## **Bewertung Projektvorschläge Freiflächen-Photovoltaik in Möckmühl**

## Flurstück 1235

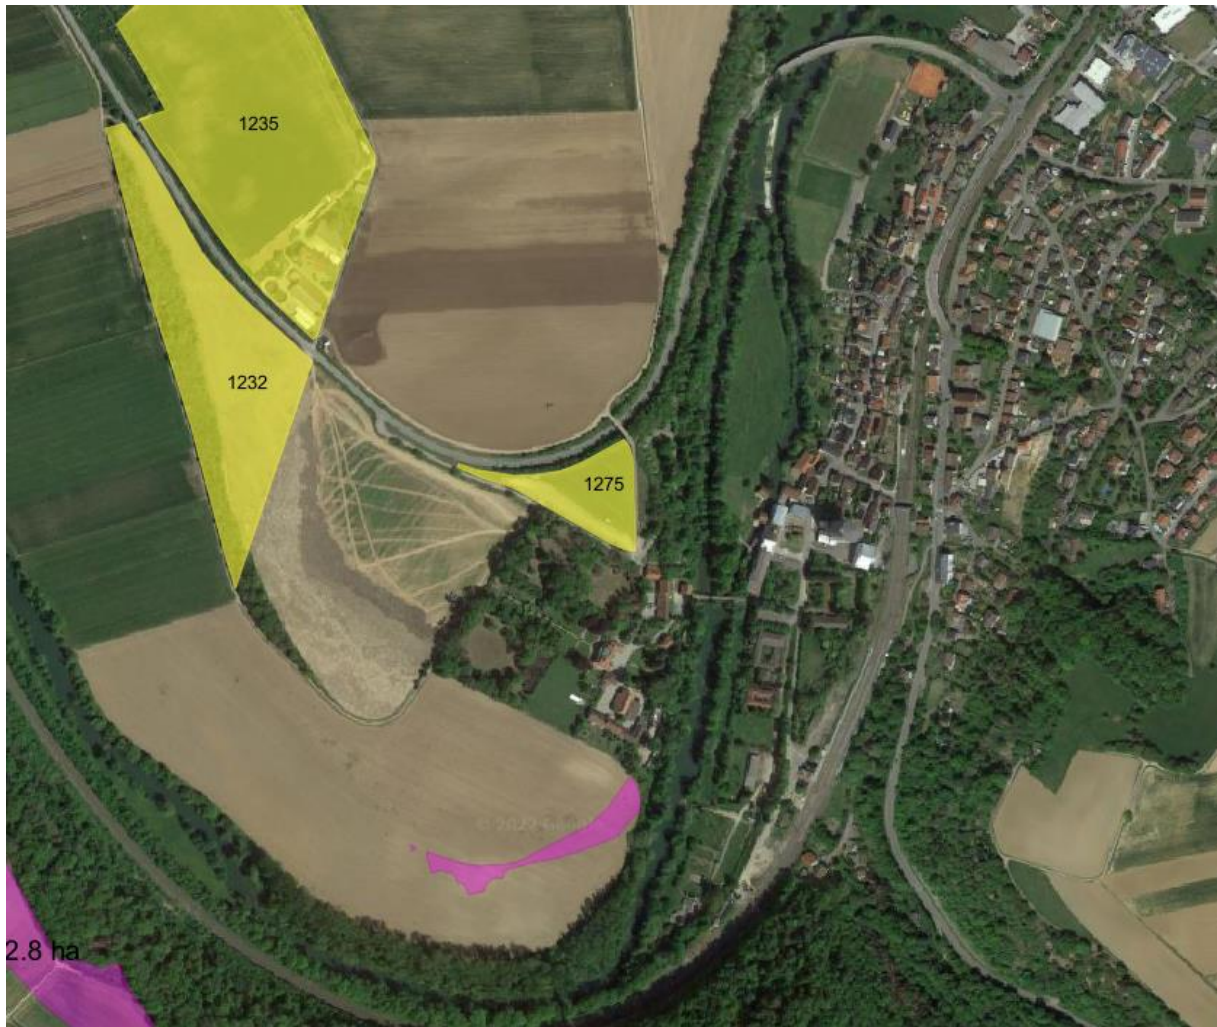
- Flurstück liegt auf einem westexponierten Hang, dadurch gute Sichtbarkeit aus Wohnbebauung Siglingen.
- Ggfs. auch Blendwirkung nach Siglingen zu erwarten

➔ **Dadurch sind nicht alle harten Kriterien erfüllt, die der GR als Leitlinie für die Verwaltung aufgestellt hat, damit ist die Fläche nach dem Kriterienkatalog abzulehnen.**
